## Modulo per la presentazione delle osservazioni per i piani/programmi/progetti sottoposti a procedimenti di valutazione ambientale di competenza statale

Progetto di un impianto agrivoltaico denominato "FRAGAGNANO", della potenza di 66 MW e delle relative opere di connessione alla RTN, da realizzarsi nei comuni di Mesagne (BR), San Donaci (BR) e Cellino San Marco (BR).

**Codice procedura 9153 del 18/11/2022**

**Proponente: Ambra solare 21 S.r.l.**

Figura 1: ortofoto dell'impianto eolico della Scrivente

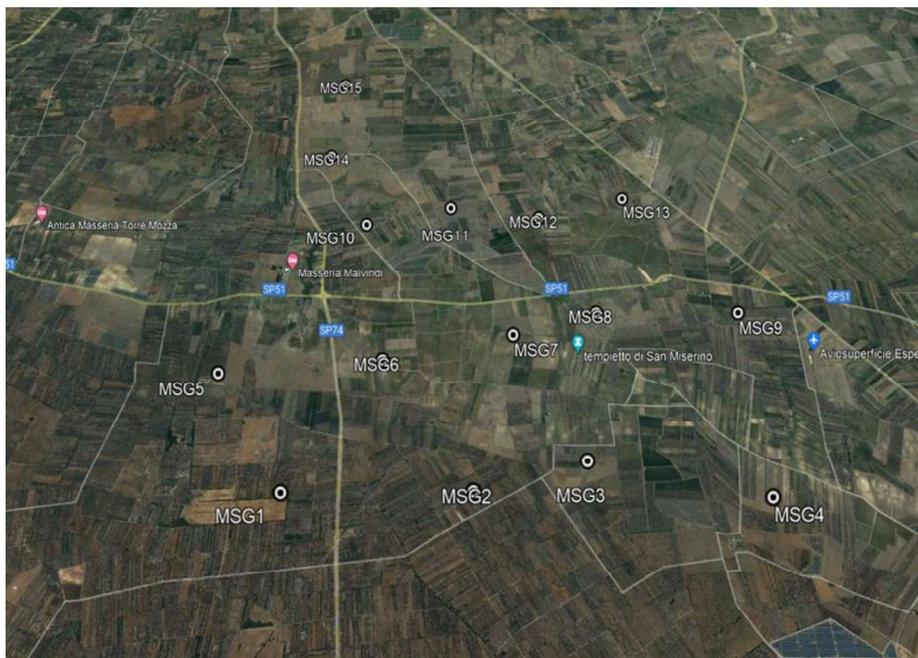
In considerazione di ciò si informa che l'impianto della Proponente interferisce con quello della Scrivente per due aerogeneratori e relative opere civili.

Figura 2: ortofoto sovrapposizione impianto agrivoltaico ed eolico

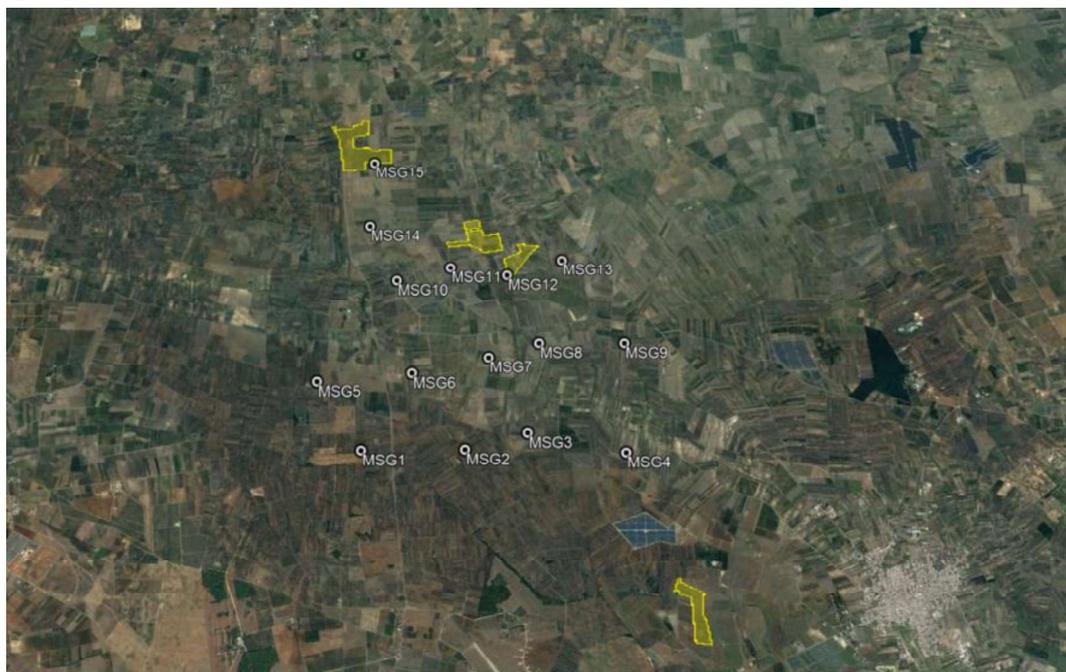
Da quanto evidenziato negli stralci sopra riportati si evince un'interferenza indiretta con gli aerogeneratori MSG15 e MSG12 ed annessa interferenza diretta per quanto concerne le opere civili dell'impianto eolico.

**La wpd Muro S.r.l. chiede, pertanto, la rimozione o la delocalizzazione a distanza adeguata dell'impianto agrivoltaico previsto nel progetto della società Proponente, tenendo in considerazione la priorità cronologica della presentazione e procedibilità delle istanze.**
